固体廃棄物処理系固化装置の固化材変更等 本文 比較表

島根2号(2021.9.15許可)	女川2号炉 適合性審査許可後完本 (有毒ガス防護: 2022年6月1日許可)	女川2号炉 設置変更許可申請書	差異理由
	<p>五 発電用原子炉及びその附属施設的位置, 構造及び設備</p> <p>ロ 発電用原子炉施設の一般構造</p> <p>(3) その他の主要な構造</p> <p>(i)</p> <p>a. 設計基準対象施設</p> <p>(g) 安全施設</p> <p>(g-3) 重要安全施設は, 発電用原子炉施設間で原則共用又は相互に接続しないものとするが, 安全性が向上する場合は, 共用又は相互に接続することを考慮する。</p> <p>なお, 発電用原子炉施設間で共用又は相互に接続する重要安全施設は無いことから, 共用又は相互に接続することを考慮する必要はない。</p> <p>安全施設(重要安全施設を除く。)を共用又は相互に接続する場合には, 発電用原子炉施設の安全性を損なわない設計とする。</p> <p>核燃料物質の取扱施設及び貯蔵施設のうち, 使用済燃料プール(使用済燃料貯蔵ラックを含む。), 燃料プール冷却浄化系設備, 燃料プール冷却浄化系の燃料プール注入逆止弁は, 1号炉と共用することで, 1号炉の使用済燃料を2号炉の使用済燃料プールに貯蔵することが可能な設計としている。設備容量の範囲内で運用することにより, 燃料プール冷却浄化系の冷却能力が不足しないようにすることで, 共用により安全性を損なわない設計とする。燃料交換機及び原子炉建屋クレーンは, 1号炉と共用するが, 1号炉の使用済燃料, 輸送容器等の吊り荷重を考慮した設計とすることで, 共用により安全性を損なわない設計とする。</p> <p>通信連絡設備は, 1号, 2号及び3号炉で共用するが, 各号炉に係る通信・通話に必要な仕様を満足する設計とすることで, 共用により安全性を損なわない設計とする。</p> <p>放射性廃棄物の廃棄施設のうち, 排気筒の支持構造物は, 3号炉と共用するが, 支持機能を十分維持できる設計とすることで, 共用により安全性を損なわない設計とする。</p>	<p>五 発電用原子炉及びその附属施設的位置, 構造及び設備</p> <p>ロ 発電用原子炉施設の一般構造</p> <p>(3) その他の主要な構造</p> <p>(i)</p> <p>a. 設計基準対象施設</p> <p>(g) 安全施設</p> <p>(g-3) 重要安全施設は, 発電用原子炉施設間で原則共用又は相互に接続しないものとするが, 安全性が向上する場合は, 共用又は相互に接続することを考慮する。</p> <p>なお, 発電用原子炉施設間で共用又は相互に接続する重要安全施設は無いことから, 共用又は相互に

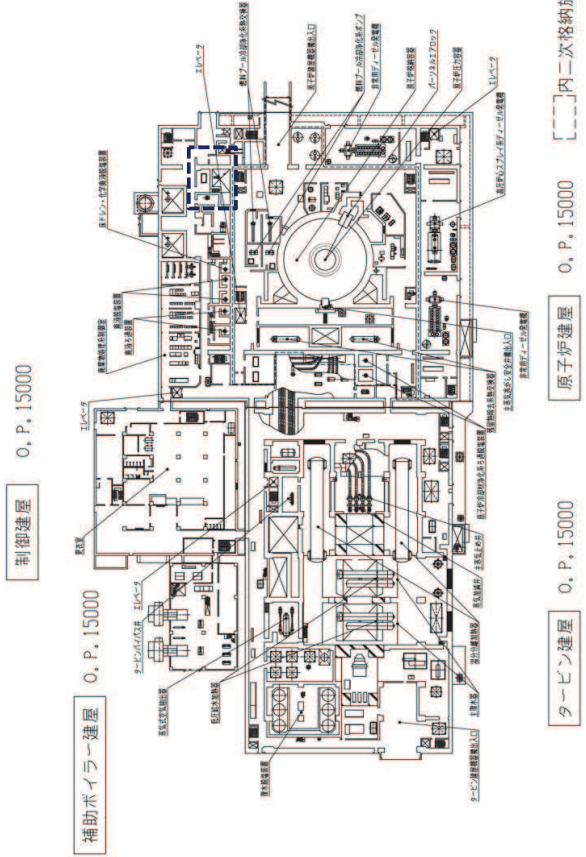
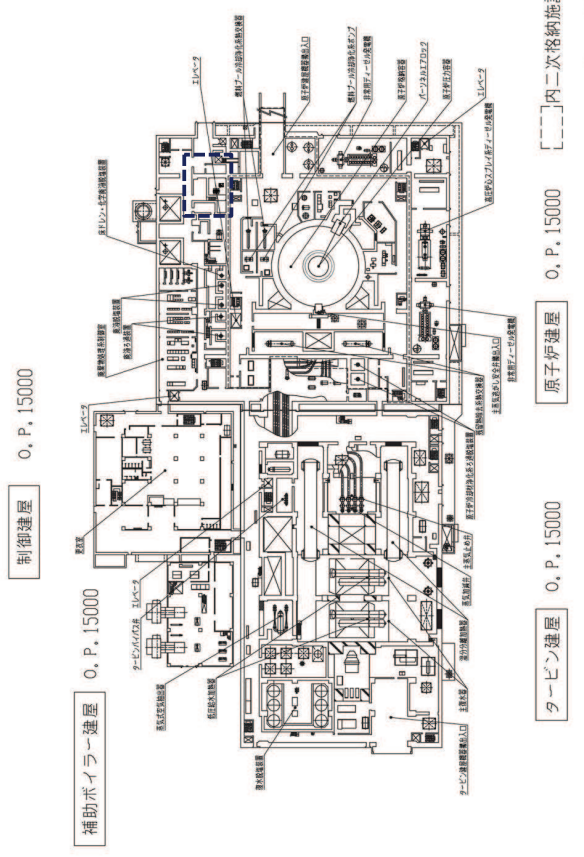
島根2号炉 (2021.9.15許可)	女川2号炉 適合性審査許可後完本 (有毒ガス防護: 2022年6月1日許可)	女川2号炉 設置変更許可申請書	差異理由
	<p>制御建屋 O. P. 8000</p>  <p>原子炉建屋 O. P. 6000</p> <p>タービン建屋 O. P. 7600</p> <p>第2.5-3図 地下一階機器配置図 []内二次格納施設を示す</p>	<p>制御建屋 O. P. 8000</p>  <p>原子炉建屋 O. P. 6000</p> <p>タービン建屋 O. P. 7600</p> <p>第2.5-3図 地下一階機器配置図 []内二次格納施設を示す</p>	<p>(図については、島根との比較は行わない。)</p> <ul style="list-style-type: none"> ・2号炉設置の固化装置について、固化材をプラスチックからセメントへ変更したことによる機器配置の変更
